Baukunstbeirat

Neubau von 10 Reihenhäusern sowie Carports und 2 Stellplätzen, Eltersdorfer Str. 35/37, Eltersdorf (Wiedervorlage)

TOP 7, Gutachten vom 18.09.2020

Neubau von 10 Reihenhäusern mit Stellplatz und Bestandsgarage, Eltersdorfer Strasse 35/37, Erlangen-Eltersdorf

GRUNDRISS EG

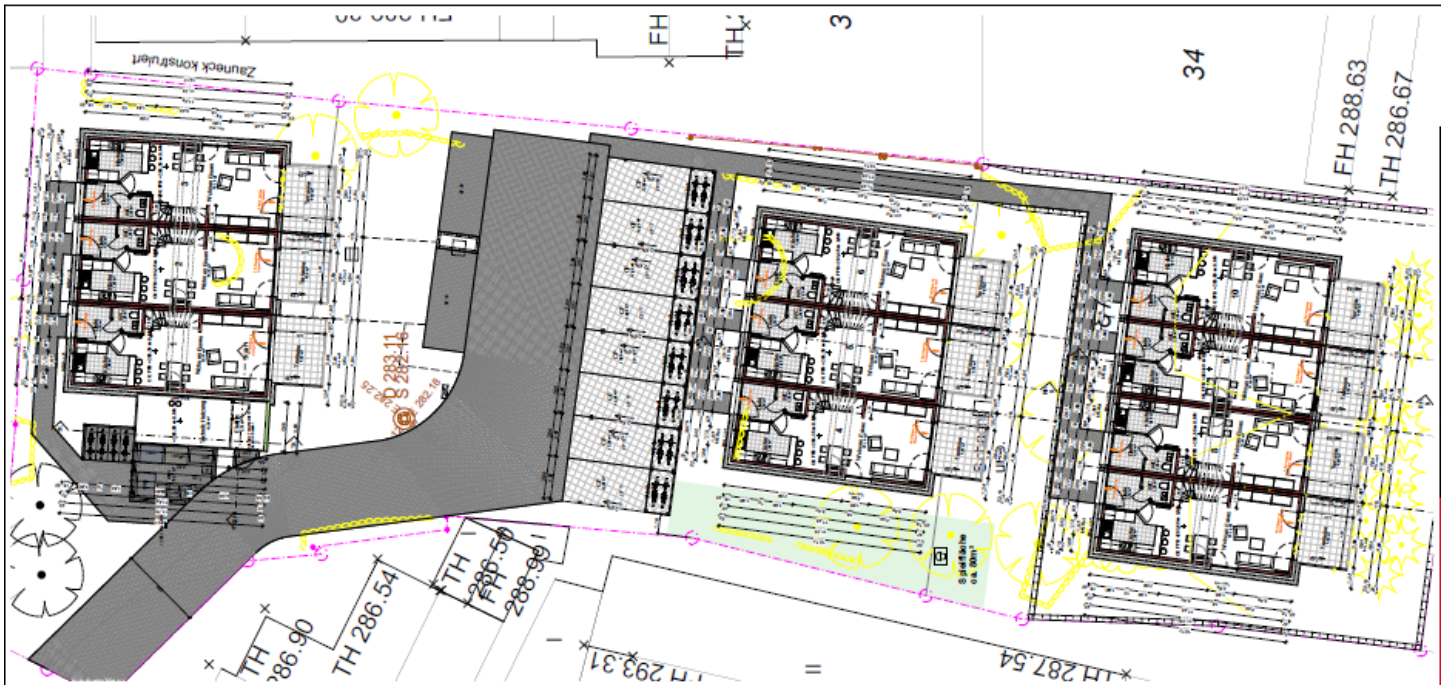
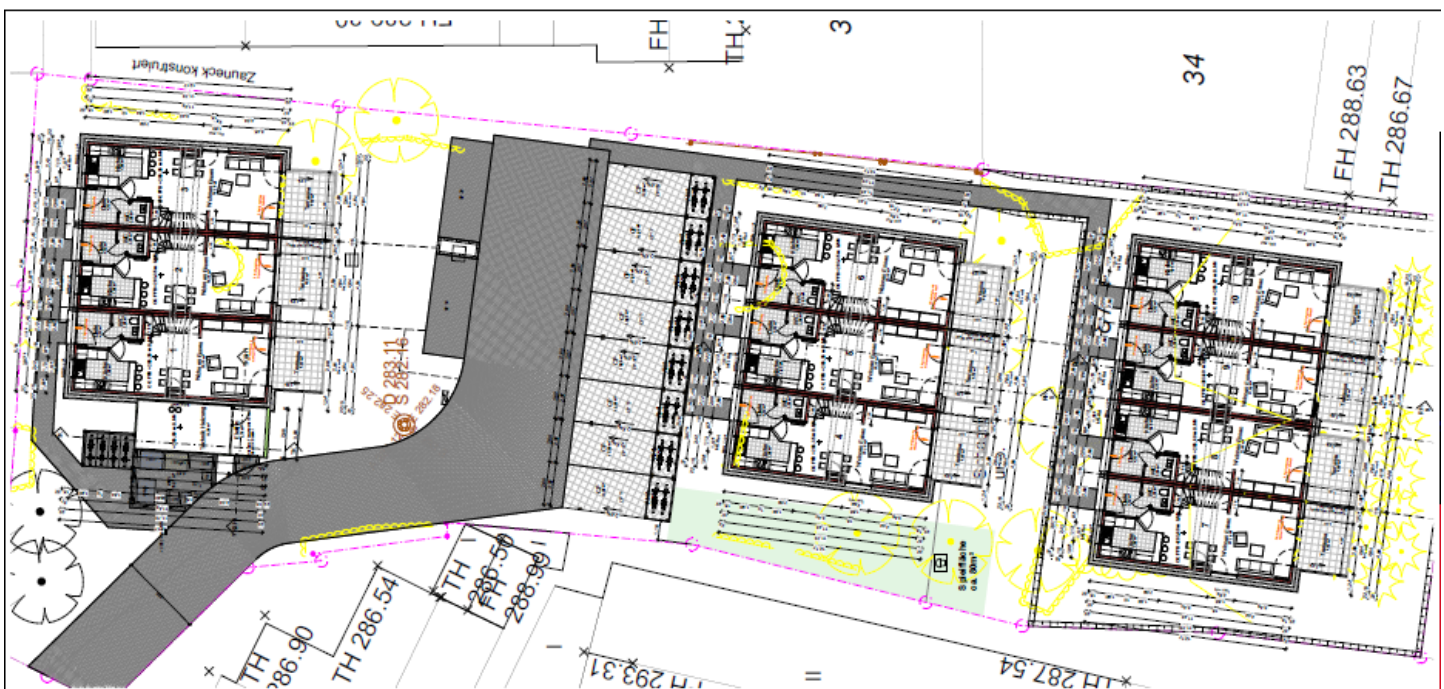
Als zentraler Eingang empfängt den Bewohner/Besucher eine Technikzentrale, der im Schwerpunkt der Anlage befindliche Freiraum wird als Zufahrt für die Carports genutzt, die Freisitze der nördlichen Reihenhaushausgruppe orientieren sich auf die Garagentore.

Gleichzeitig „verschwinden“ die Zugänge zur mittleren Hauszeile hinter den Carports. Der Weg zu den südlichen Reihenhäusern führt um die mittlere Hauszeile fast komplett herum – eine unglückliche und wenig nachbarschaftstaugliche Lösung. Die den Häusern zugeordneten Gärten haben ein extrem kleines Format, durch die schmalen Haustypen liegen die privaten Freibereiche auf engstem Raum nebeneinander. Darüber hinaus kann der angebotene Spielplatz nicht störungsfrei erreicht werden. Insgesamt wirkt die Lösung starr und eng.

Der uniform angewendete Reihenhaustyp wird dem Wohnen in zentraler Ortslage nicht gerecht, die kurzen Hauszeilen bilden keine überzeugenden Ensembles, geschweige denn Adressen noch können unterschiedliche Wohnformen integriert werden. Die Sozialabstände werden überreizt.

Mit einem neuen Anlauf sollte über Differenzierung innerhalb der Bebauung ebenso wie über differenzierte Wohnformen und übersichtliche (nicht uniforme!) Erschließungen und gute Freiraumbezüge nachgedacht werden.

Der Baukunstbeirat empfiehlt alternative Untersuchungen zur grundsätzlichen Bebauung vorzunehmen. Es sollten Konzepte mit Modellstudien (physische Modelle) auch mit anderen Bautypologien (jenseits des Reihenhauses) vorgestellt werden. Unter Umständen ist eine Einbeziehung des Baubestands sinnvoll.

Insgesamt wird eine freiere Anordnung der Wohnbausteine empfohlen, um eine luftigere Wirkung und bessere Nutzung des Außenraums anbieten zu könnten. Notwendige Stellplätze sollten in die Gesamtlösung eingebunden werden und nicht als Barriere wirken.

Der Baukunstbeirat bittet um Wiedervorlage mit neuen Konzeptvorschlägen, die Ortsbezug und zeitgemäßes Wohnen reflektieren und ganzheitlich wirken.
